Acuerdo 1703 Por el cual se aprueba la incorporación del cambio en los límites de generación y absorción de potencia reactiva de las unidades 1, 2 y 3 de la planta Porce II

1703

1 Junio, 2023

UNIDAD 1

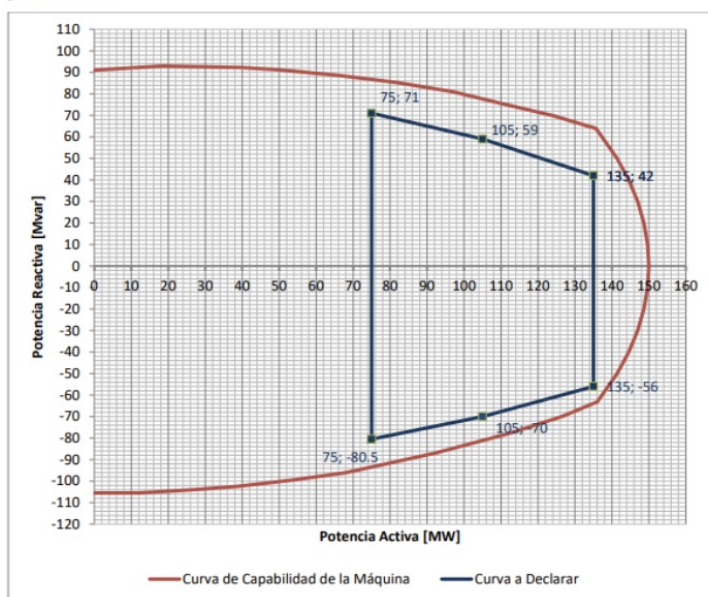
1 Aprobar la declaración de una nueva curva operativa de carga de las unidades 1, 2 y 3 de la central de generación Porce II, en las que se define la capacidad para entrega y absorción de potencia reactiva de las plantas en función de la potencia activa generada, como se presenta a continuación:

Unidad	Parámetro a modificar	P [MW]	Q [Mvar] Valor Anterior	Q [Mvar] Valor Nuevo
Porce II 1	Capacidad de Absorción de Reactivos	75	-79	-80,5
		105	-67	-70
		135	-56	-56
	Capacidad de Generación de Reactivos	75	84	71
		105	76	59
		135	63	42

Unidad 2

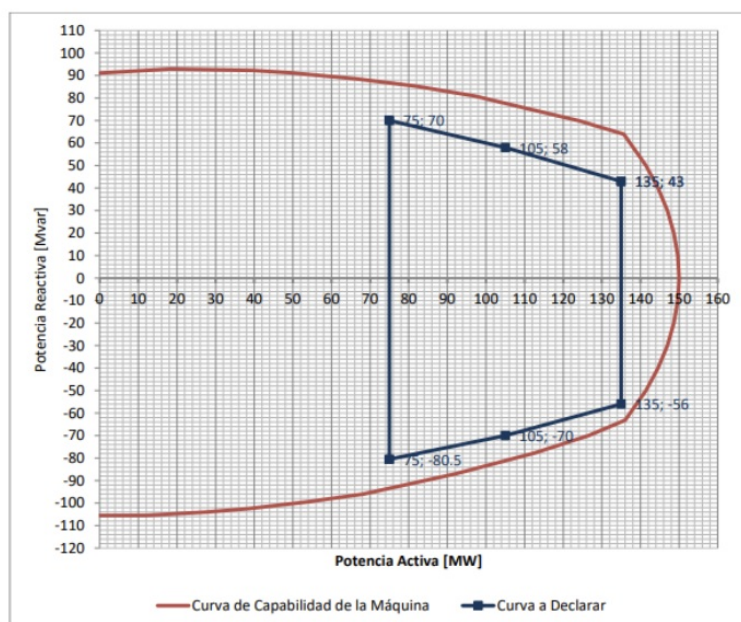
Unidad	Parámetro a modificar	P [MW]	Q [Mvar] Valor Anterior	Q [Mvar] Valor Nuevo
Porce II 2	Capacidad de Absorción de Reactivos	75	-79	-80,5
		105	-67	-70
		135	-56	-56
	Capacidad de Generación de Reactivos	75	84	70
		105	76	58
		135	63	43
Porce II 3	Capacidad de Absorción de Reactivos	75	-79	-80,5
		105	-67	-70
		135	-56	-56
	Capacidad de Generación de Reactivos	75	84	76
		105	76	64
		135	63	48
